**Modulo per la presentazione delle osservazioni per i piani/programmi/progetti sottoposti a
procedimenti di valutazione ambientale di competenza statale**

ID: Codice procedura (ID_VIP/ID_MATTM) 10066

Progetto per la realizzazione di un impianto per la produzione di energia mediante lo sfruttamento del vento nel territorio comunale di Tuscania e Viterbo (VT). Potenza nominale 129,6 MW. Codice pratica MYTERNA n. 202300259

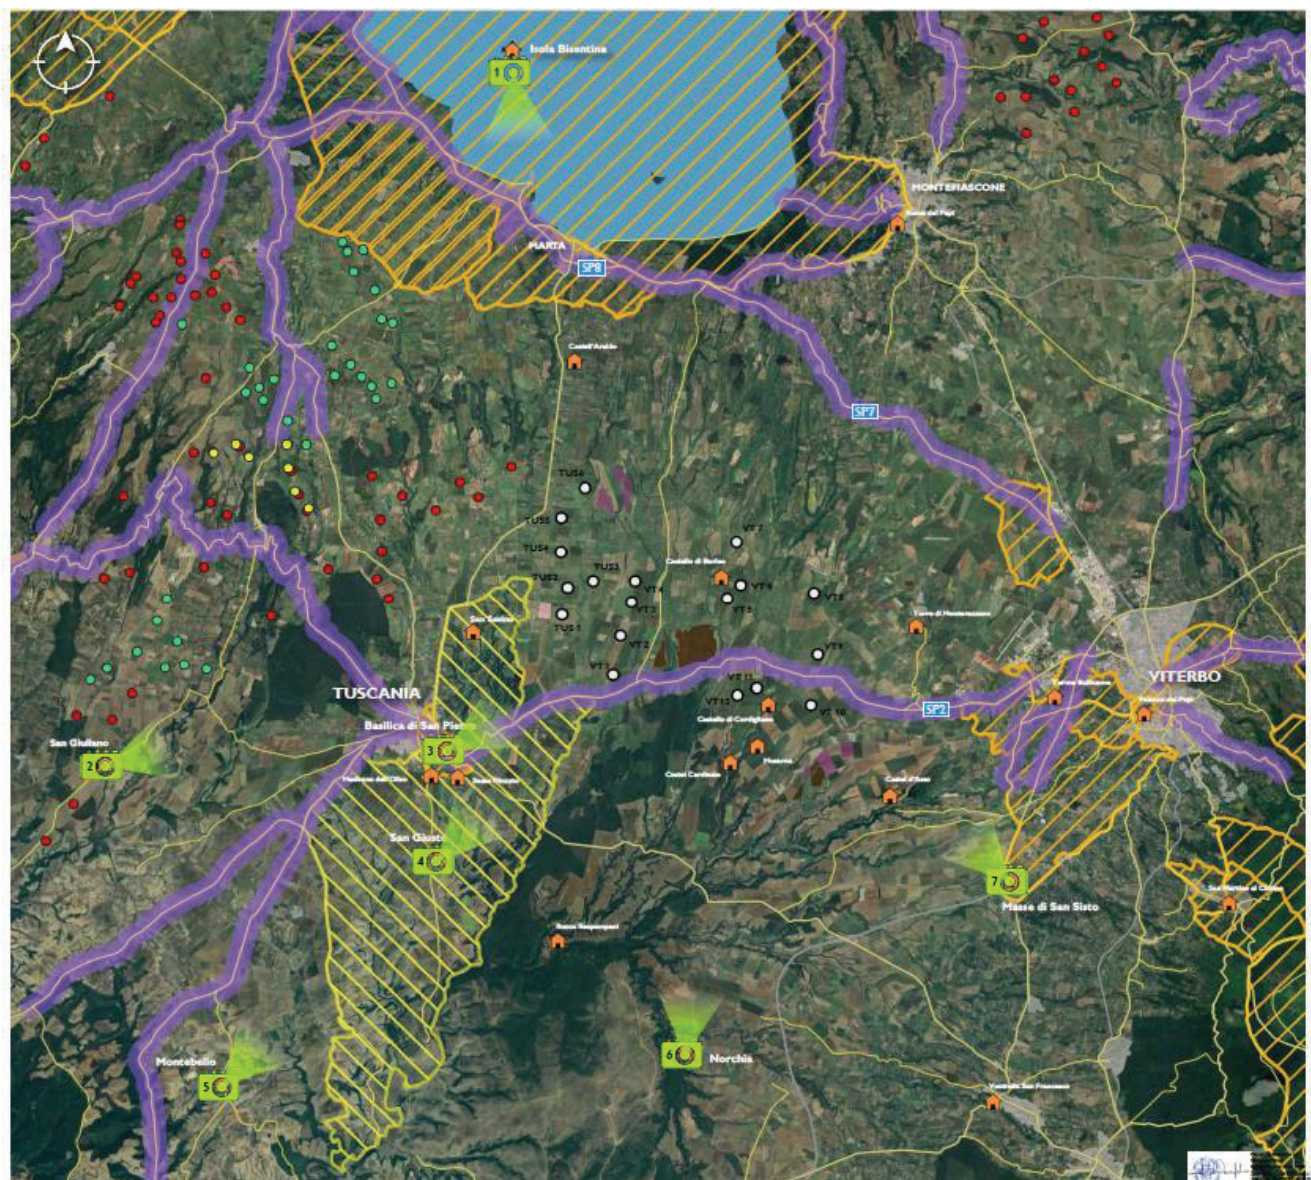
La "mappa" elaborata dall'Associazione "Amici della Terra" offre un'idea efficace e molto concreta della saturazione da impianti FER nella provincia di Viterbo ed in particolare intorno al lago di Bolsena dove si verrebbe ad insediare anche l'impianto eolico "Tuscania -Viterbo" (indicato in figura con TUS da 01 a 06 e VT da 01 a 12.)

L'impianto eolico industriale con 18 aerogeneratori (6 nel Comune di Tuscania da TUS 01 a TUS 06 e 12 nel Comune di Viterbo da VT 01 a VT 12, alti 236 m e larghi 172 m) come si vede dall'immagine si viene quasi a sovrapporre all'altro impianto eolico industriale denominato "Viterbo-Montefiascone" composto da 16 aerogeneratori dalle notevoli dimensioni (200 m x 170 m).

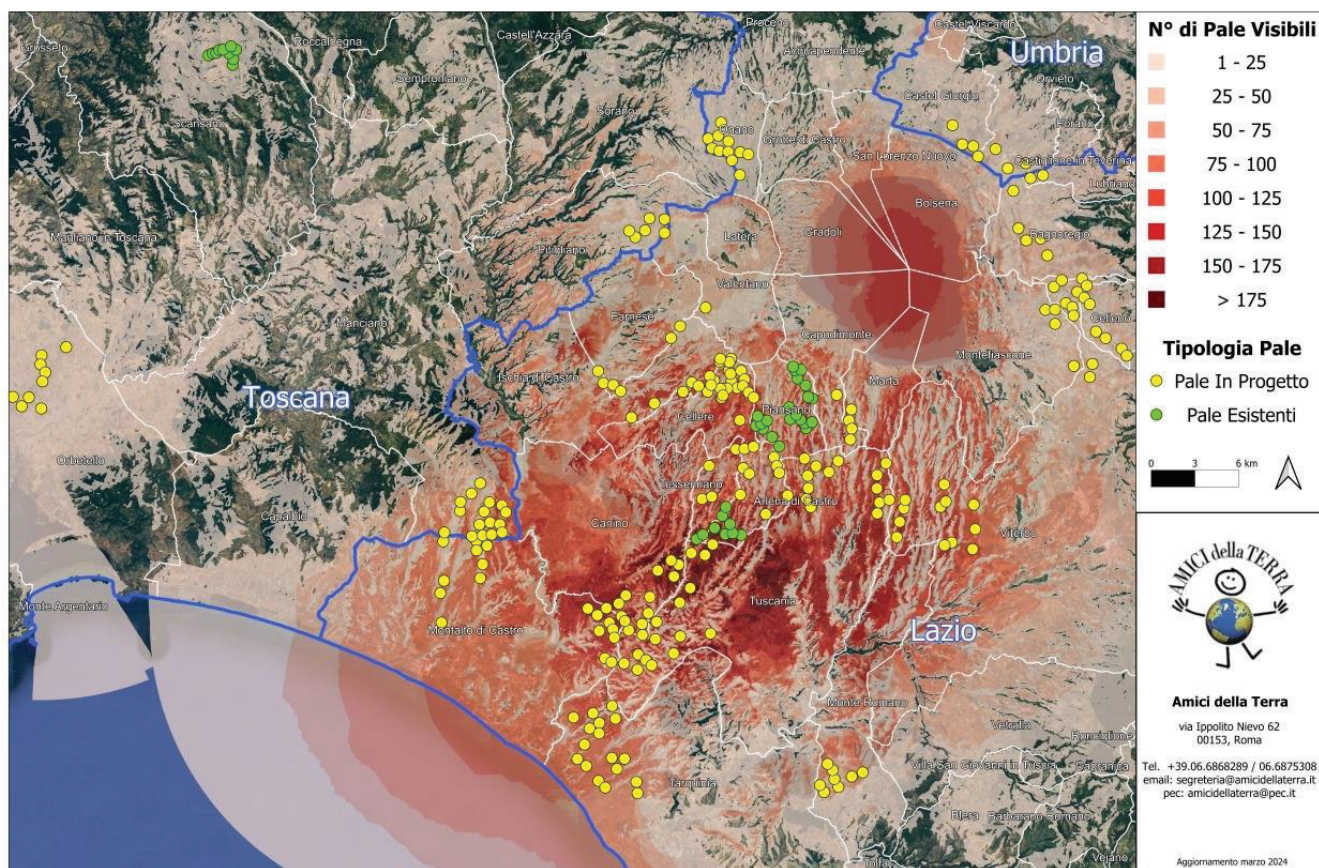
Per queste ragioni esso presenta delle incompatibilità con vari sistemi di paesaggio presenti nella zona, e in particolare con il paesaggio agrario di valore che interessa buona parte del territorio in cui si inserirebbe l'impianto con gli aerogeneratori e il paesaggio di particolare valore dove insisterebbero le opere pertinenti dell'impianto. Inoltre come vedremo la zona in cui si inserirebbe l'impianto è in parte vincolata ai sensi dell'art. 136 del CBC per il suo notevole pregio paesaggistico come dimostra anche la seguente mappa prodotta dalla proponente.

Mappa del documento WON017_ES_9_5_2_2. La mappa mette in evidenza le zone paesaggistiche di notevole interesse pubblico ex art 136 del Lago di Bolsena e della città di Viterbo e la zona archeologica del Comune di Tuscania in mezzo alle quali si verrebbe a trovare l'impianto eolico industriale in cumulo con una sola parte di altri impianti FER.

(Quadro d’unione)

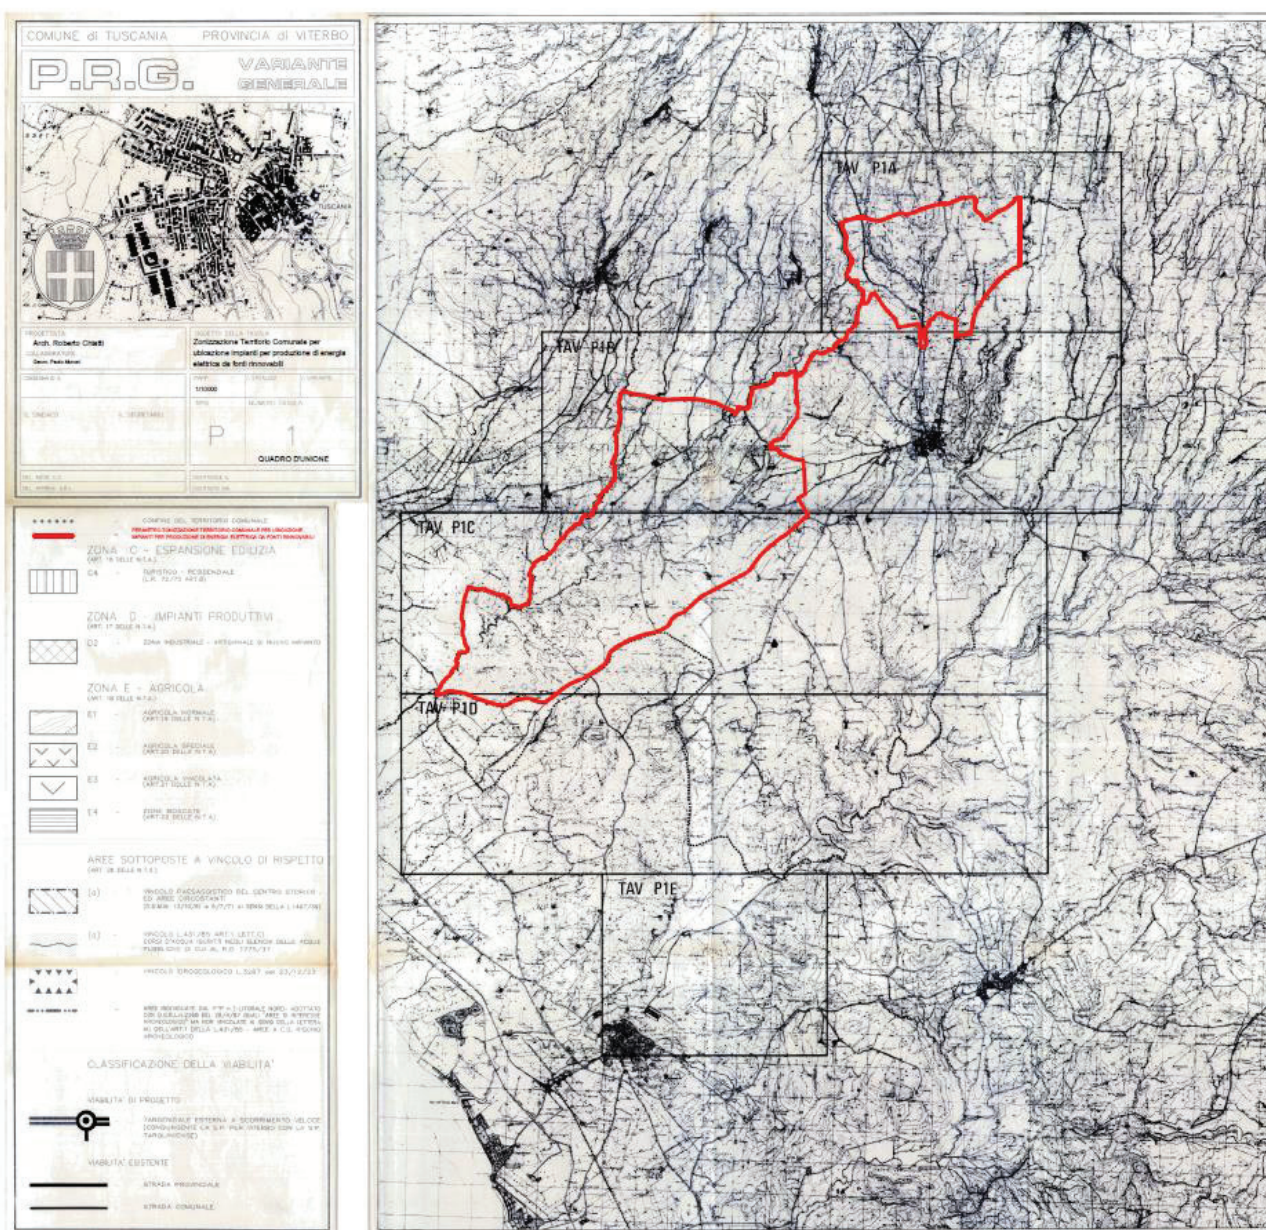
Il progetto eolico in oggetto **NON** ricade in aree **INDICATE IDONEE DALLA DELIBERA COMUNALE**, aree dove possono essere realizzati impianti per la produzione di energia elettrica da fonti rinnovabili. Dalla zonizzazione allegata in delibera si può rilevare con facile evidenza che la collocazione di n° 6 pale eoliche dell’impianto (denominate TUS1, TUS2, TUS3, TUS4, TUS5, TUS6) **ricade sul territorio comunale di Tuscania in area NON IDONEA secondo delibera.**

(VEDERE MAPPA di VARIANTE GENERALE AL PRG nella pagina seguente)

Figura 1. Stralcio carta "Natura 2000" dal sito del ministero Ambiente che illustra la parte della Rete Natura 2000. Le zone con linee in blu sono le ZPS che comprendono le ZSC (parti con linee rosse). Simbolo dell'area in cui è to l'impianto eolico industriale "Tuscania - Viterbo".

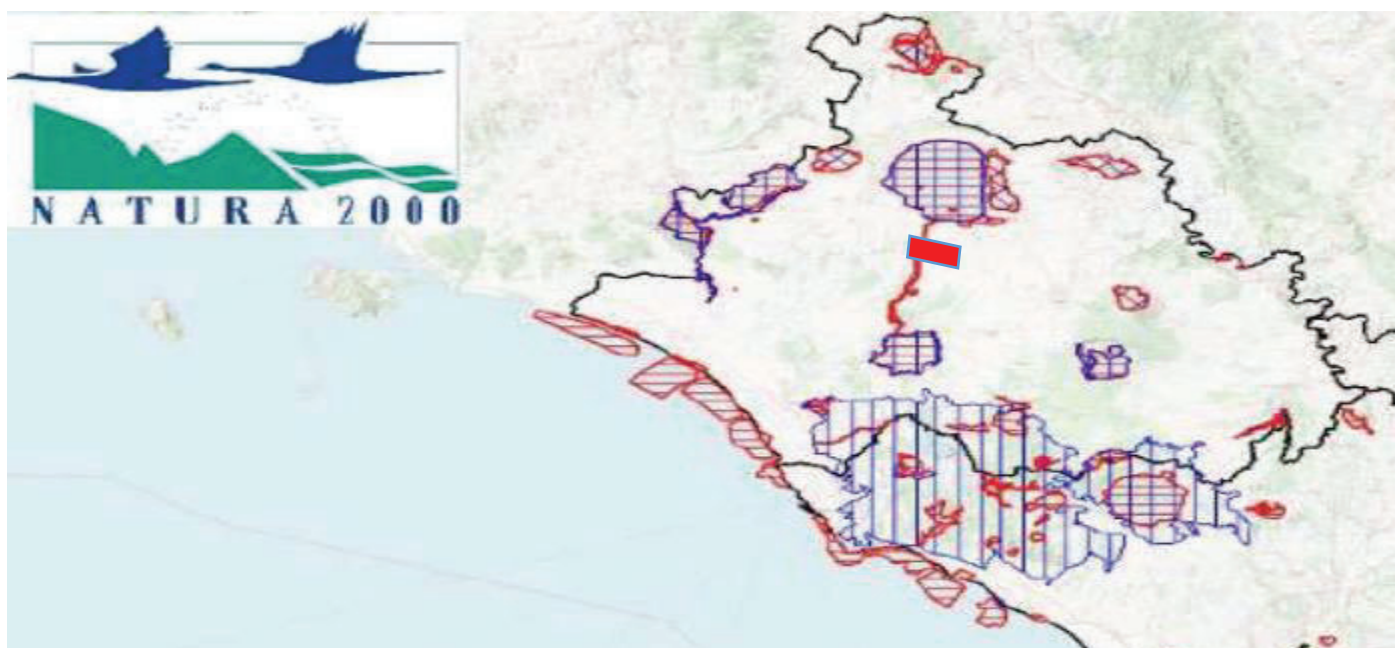
Nel caso dell'impianto eolico in oggetto l'area di intervento ancorchè formalmente esterna alla rete Natura 2000 viene a localizzarsi in diversi punti a distanze notevolmente ridotte rispetto a siti della Rete Natura 2000.

Appare contestabile l'affermazione nello studio ES.10.1 (Valutazione di Incidenza, pag. 35) Secondo cui l'intervento in oggetto non interferisce con aree vincolate in quanto gli aerogeneratori non rientrano in nessuna zona destinata a Sito d'Importanza Comunitaria (SIC), a Zone a Protezione Speciale (ZPS), ai sensi della Direttiva 79/409 CEE, e Important Bird Areas (IBA). Dalle planimetrie riportate nello studio appare infatti che un numero consistente degli aerogeneratori facenti parte dell'impianto si trovino a distanze veramente minime, addirittura poche centinaia di metri dalla ZSC IT6010020 - Fiume Marta, e comunque per le sue dimensioni ed estensione, il progetto viene a configurarsi come vera e propria barriera fra zone di protezione ed in particolare molto importanti per l'avifauna. L'assenza formale di core areas non significa infatti che non esista una rete di interrelazioni ecologiche tra queste zone e siti Natura 2000 più o meno vicine.
